Klausurtagung des Regionalrates Düsseldorf in Schermbeck

am 29. und 30.06.2017

Sachstand Erarbeitungsverfahren Regionalplan Düsseldorf

2 B BEIKARTE

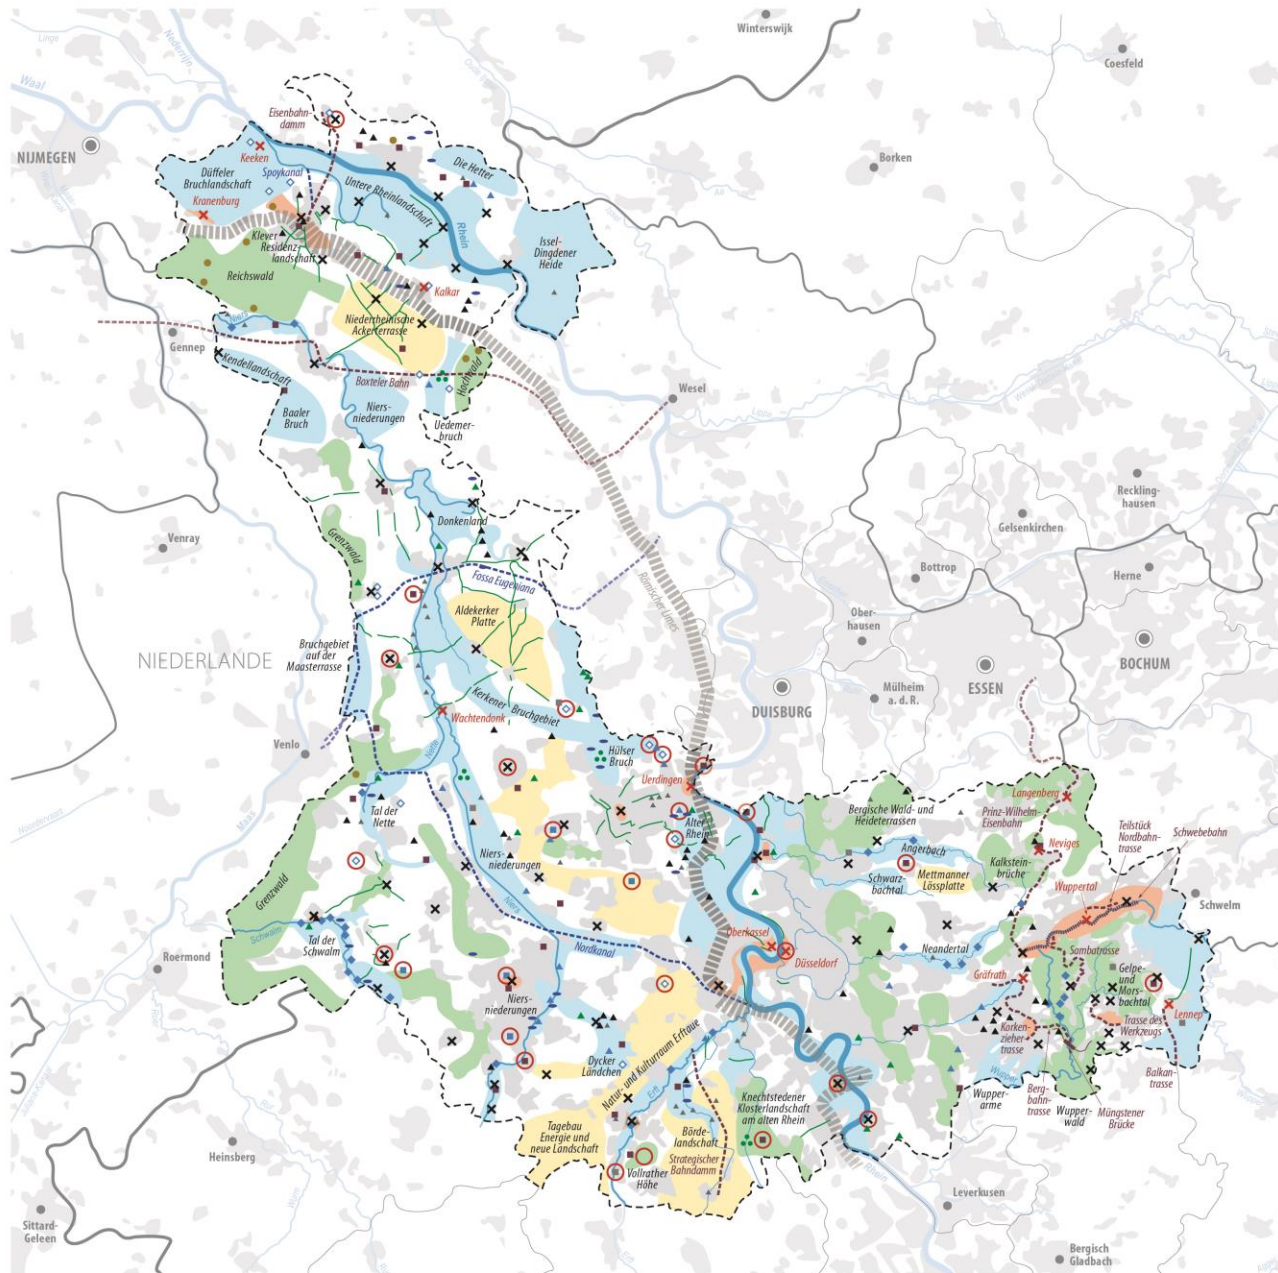
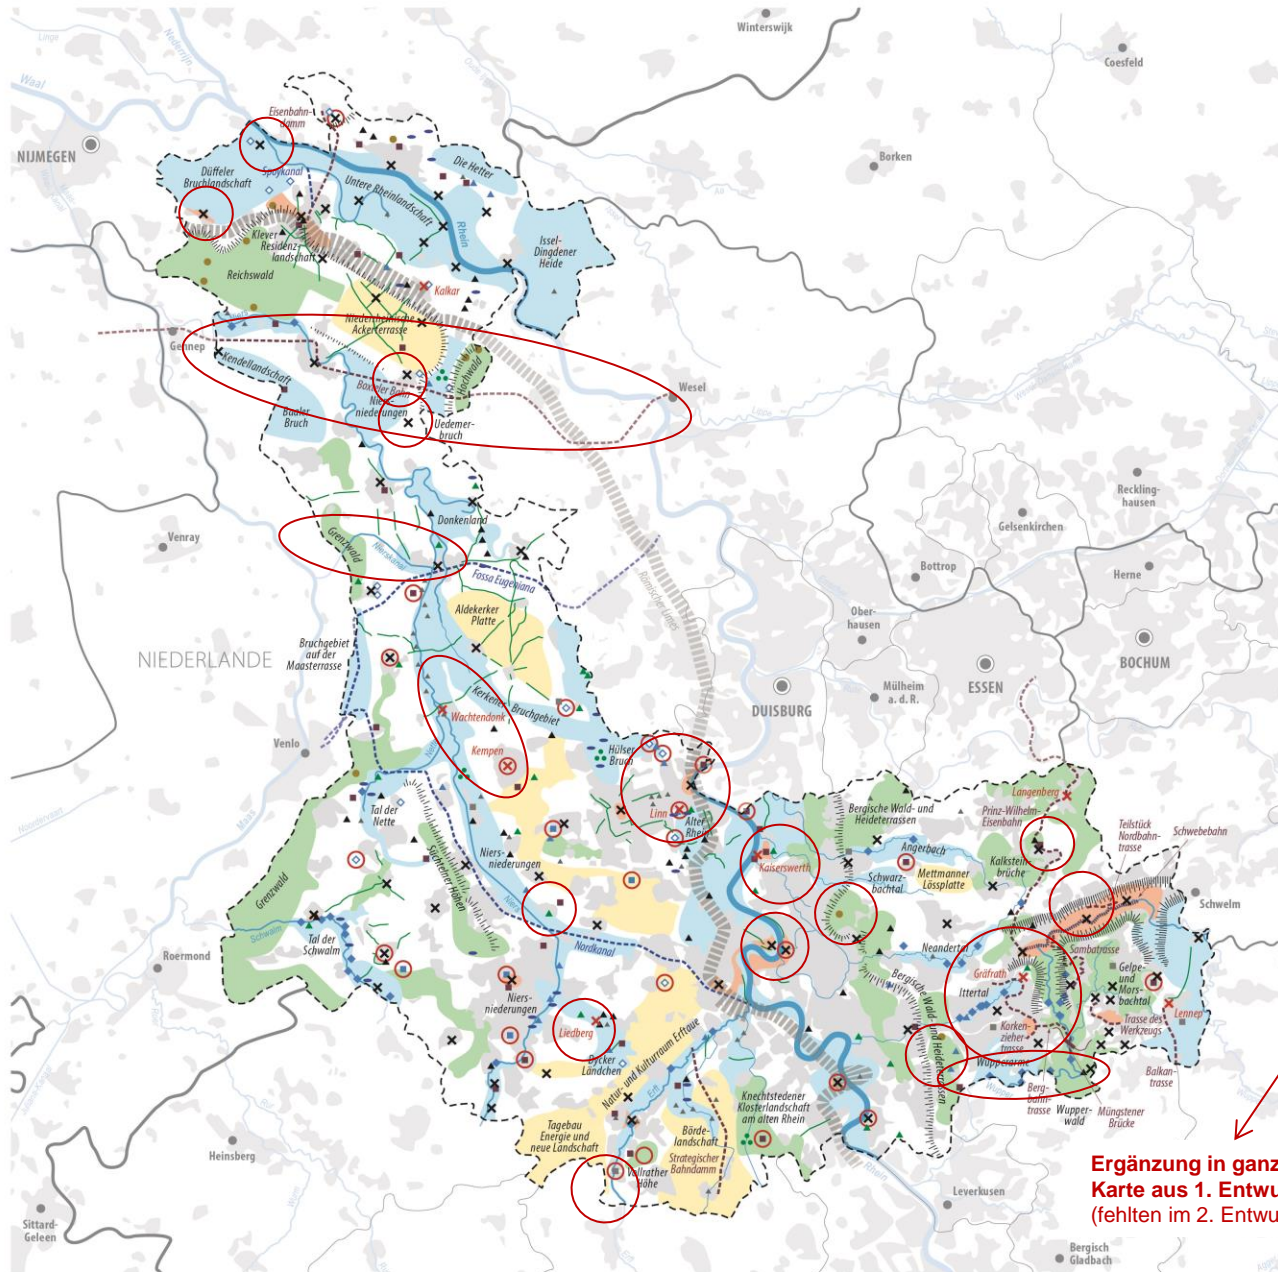
- **Änderung:**
Eine Vielzahl von Änderungen sind in den Beikarten vorgenommen worden. Insbesondere sind die vielen kommunalen Anregungen aufgenommen worden.
- **Begründung:**
Die neue Darstellung der Kulturlandschaft hat bis zum Schluss viele Anregungen vorgebracht.

Beikarte 3A – Sondierungen für eine zukünftige Siedlungsentwicklung

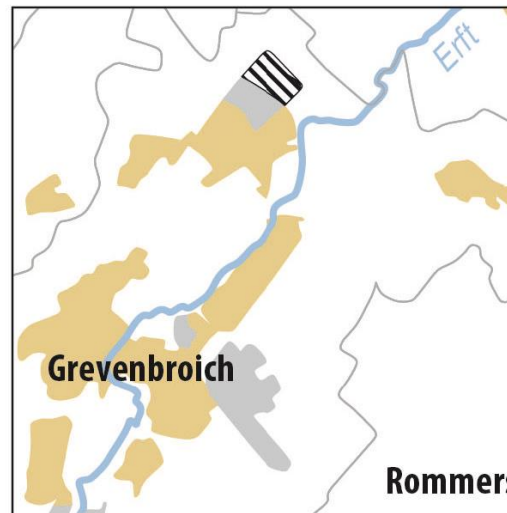
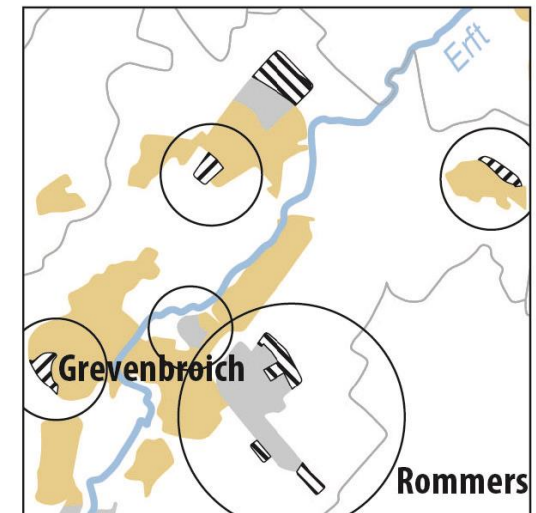
- Vorschlag: Ergänzung von Sondierungsbereichen für spätere ASB- und GIB-Darstellungen (für GIB allgemein und Betriebserweiterungen)
- Bewertung RPD: In Hinblick auf Freiraumwertigkeiten und möglichen zukünftigen Bedarfen geeignete Standorte

Vorschlag ASB-Darstellung
Breitscheid/Mintarder Berg

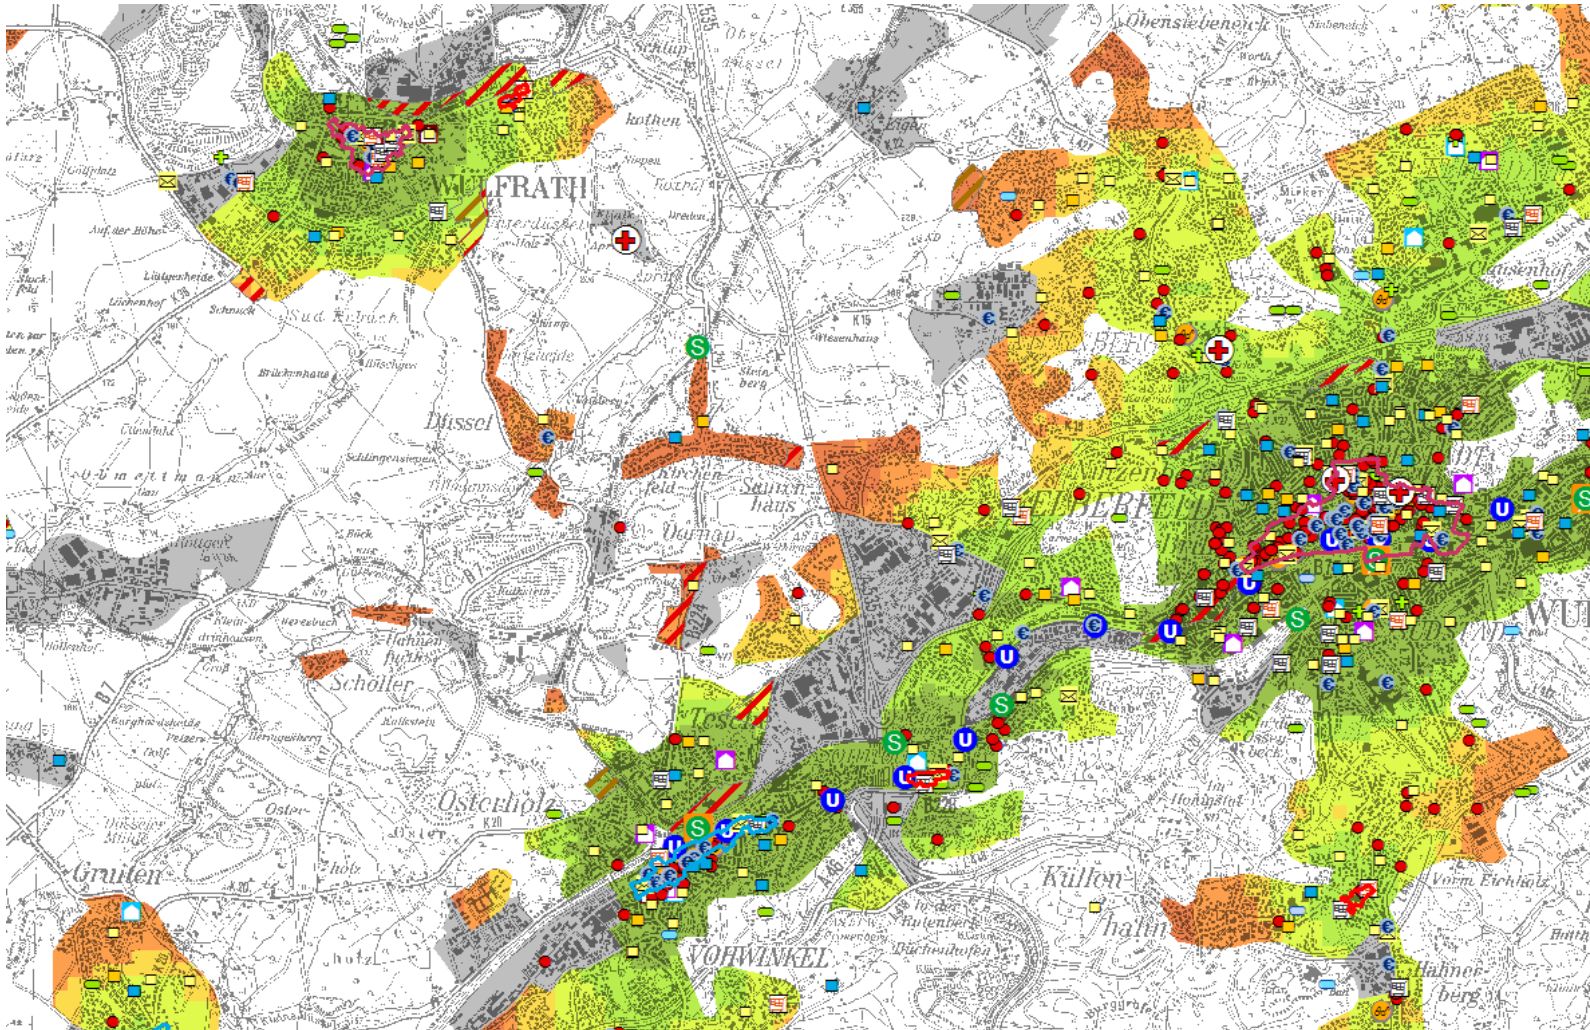
- Bewertung Verwaltung:
Kann unter bestehendem
Konzept nicht dargestellt
werden. (Bedarf/
Infrastrukturausstattung).

Kompromiss: erste Änderung
des Regionalplanes wird
konzeptionell mehrere
Standorte aufnehmen prüfen,
bei denen bisher zu wenig
Infrastruktur da ist (bspw.
Düssel). Hier soll auch diese
Planung der Stadt Ratingen
aufgegriffen werden.

GIB Remscheid - Blume

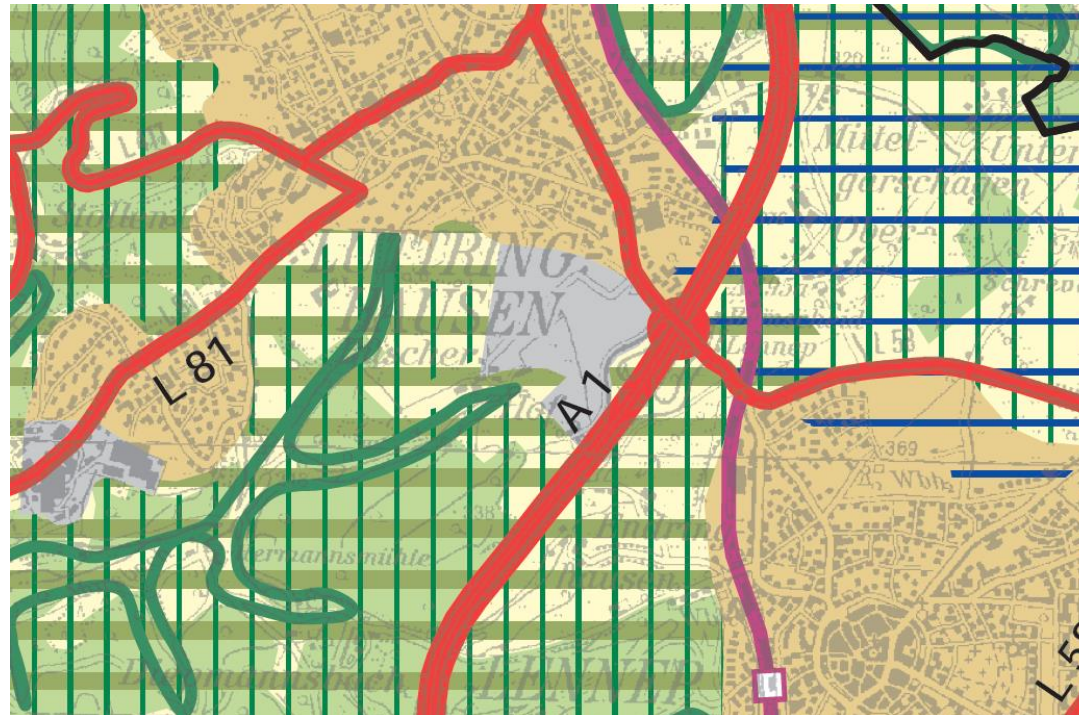
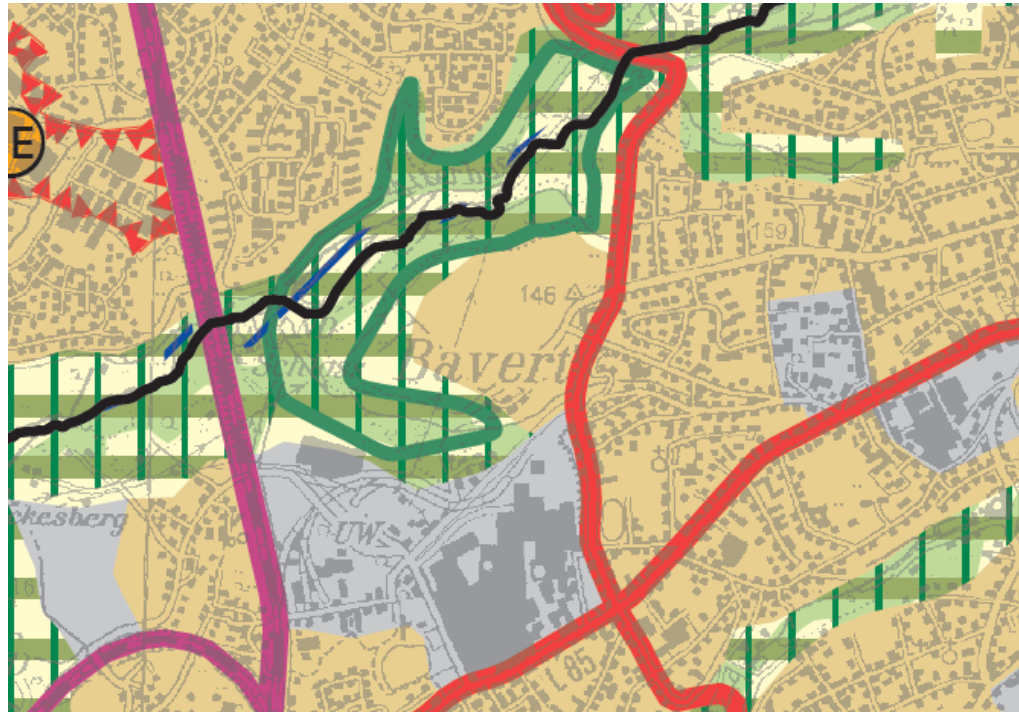
- Streichung Remscheid-Blume
- Hohe Bedeutung für Erholung und Natur
- Stadt hält Standort für problematisch und verzichtbar.

z.D. beibehalten; Gewerbeflächenbedarf im Bergischen Raum;
Flächen im FNP enthalten; regionale Freiraumkriterien eingehalten

ASB Erkrath - Neanderhöhe

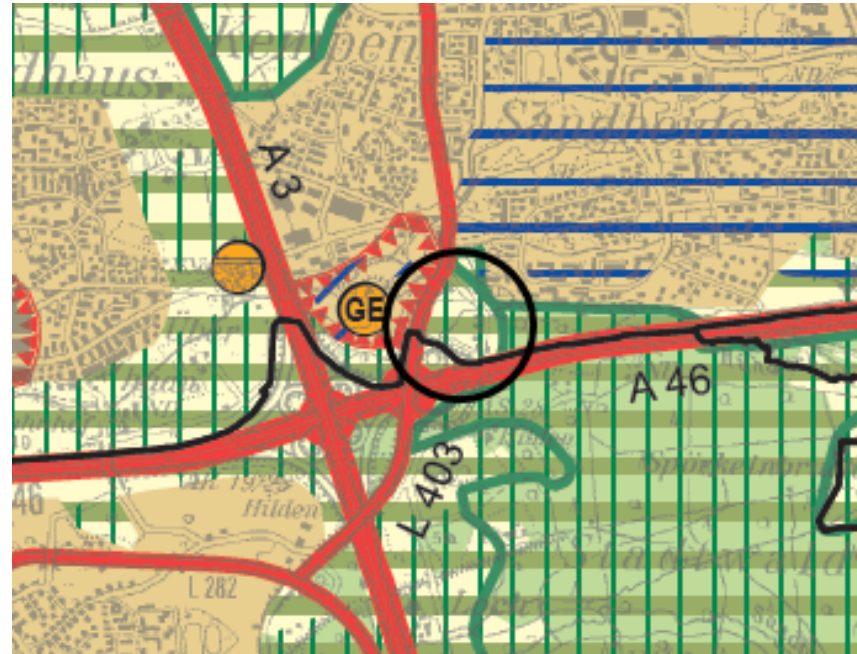
- Streichung ASB
- Naturschutz-
flächen
- wertvolle
landwirt-
schaftliche
Nutzung

z.D. beibehalten; Gewerbeflächenbedarf in Erkrath; Abstand zum FFH-Gebiet ist gewahrt; regionale Freiraumkriterien eingehalten

GIB Langenfeld – Fuhrkamp Nord

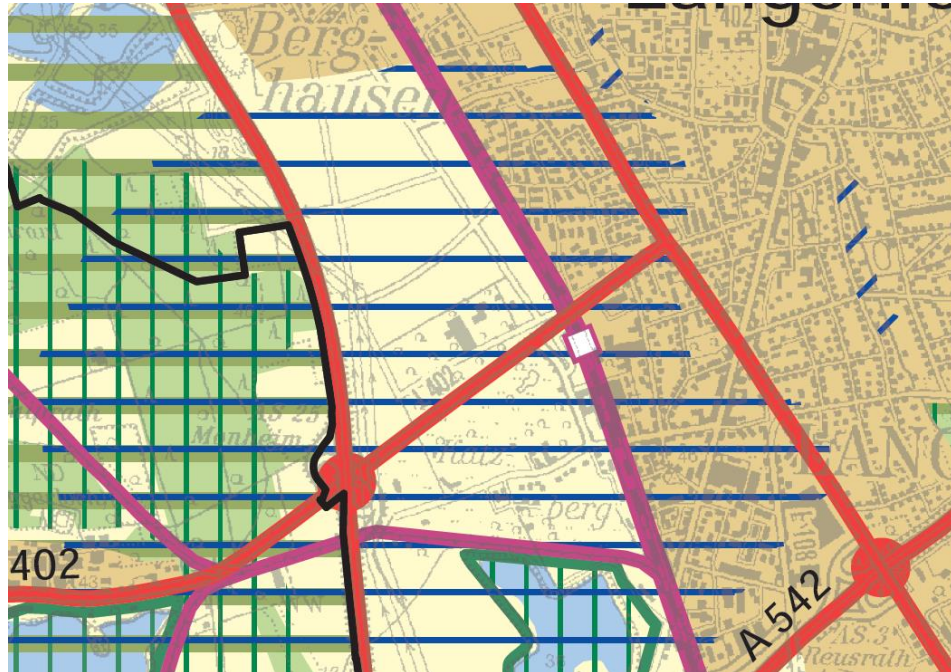
- Streichung GIB
- Weil ausreichend
Reserven

z.D. beibehalten; Gewerbeflächenbedarf in Langenfeld; regionale Freiraumkriterien eingehalten

GIB Ratingen – Lintorfer Weg

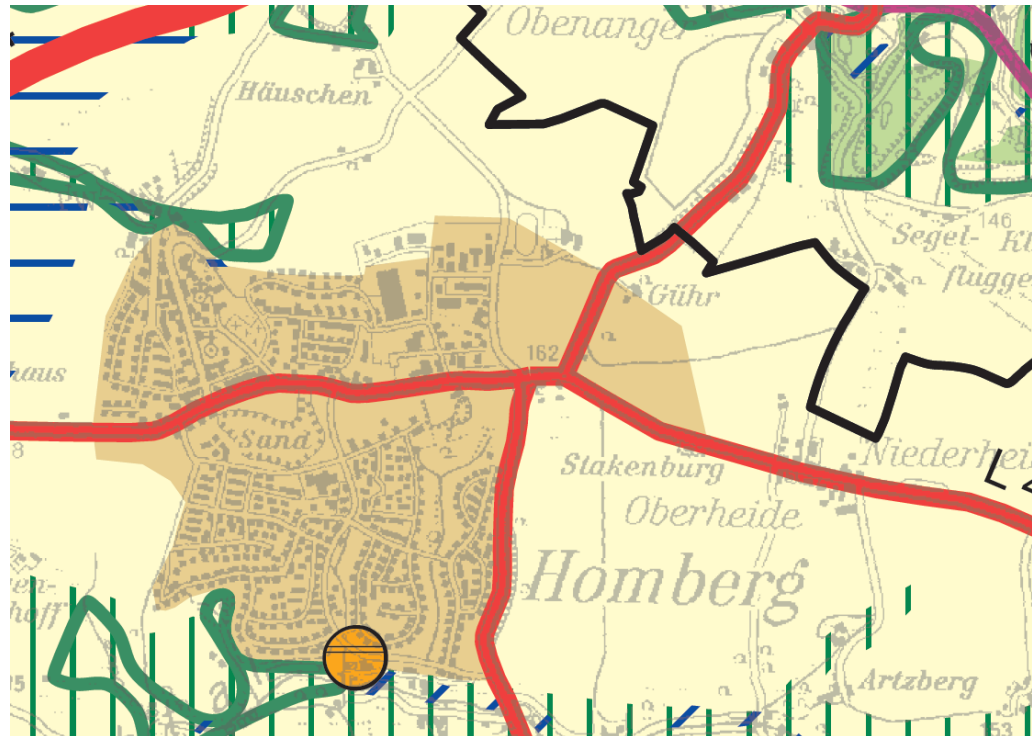
- Streichung GIB
- Wegen
Beeinträchtigung
Biotopverbund

z.D. beibehalten; Gewerbeflächenbedarf in Ratingen; regionale Freiraumkriterien eingehalten; Freihalten von Teilräumen möglich

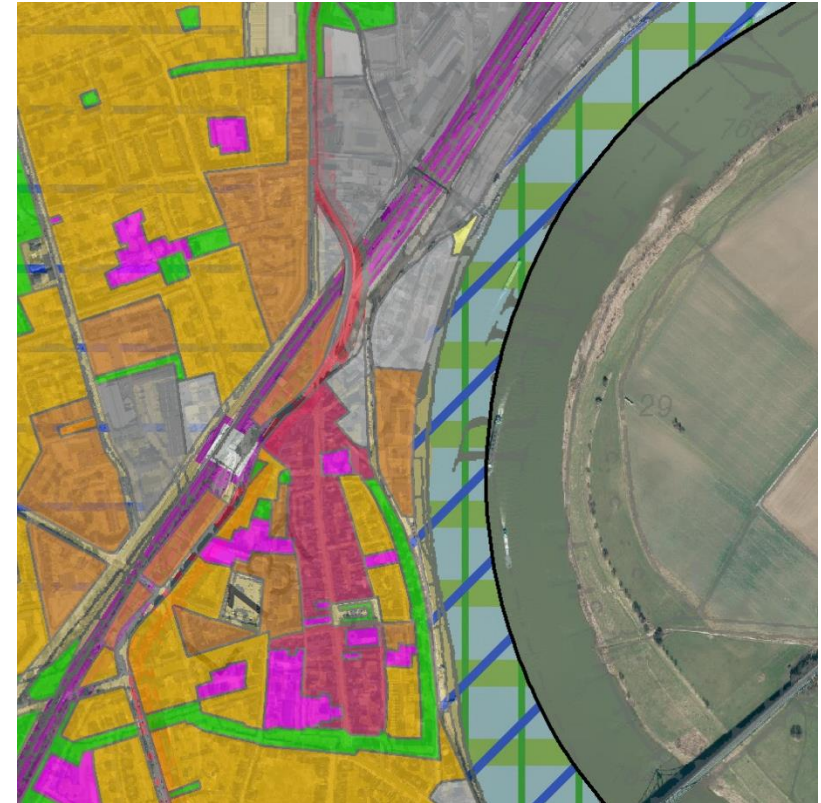
- Grenze zwischen ASB und GIB um 50m nach Süden verschieben
- Zum Schutz der des Chemparks

Grenze beibehalten, da ASB / GIB Grenze der FNP-Darstellung entspricht (Gegenstrom), 50m sind in 1:50.000 kaum nicht darstellbar.
Konkretisierung ist Aufgabe der Bauleitplanung!

GIB Düsseldorf – Hafen Innenstadt / Kraftwerk Lausward

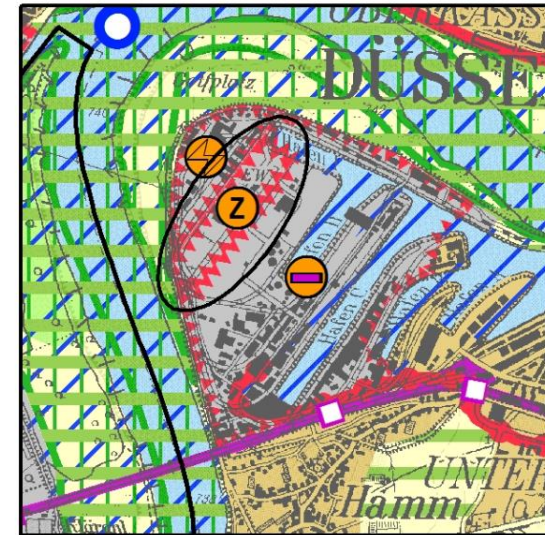
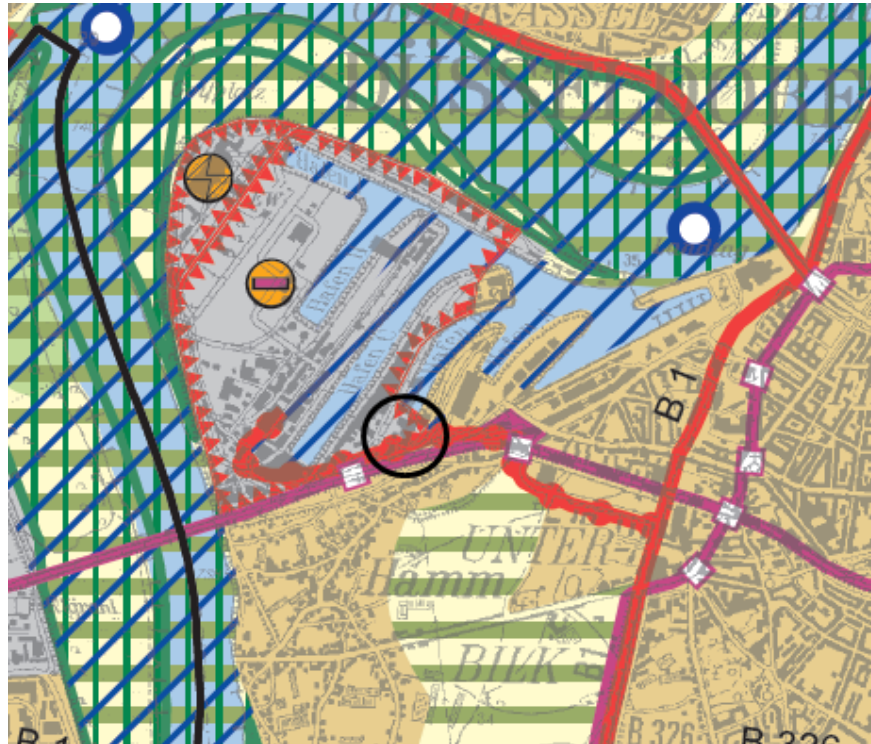
- langfristige Kraftwerk-Erweiterungsfläche
- wird derzeit als Logistikfläche genutzt.
- Kompromiß:
Textliches Ziel in Kap. 3.3.2 Ziel 6 mit beiden Zweckbindungen (Hafen / Kraftwerk) ergänzen
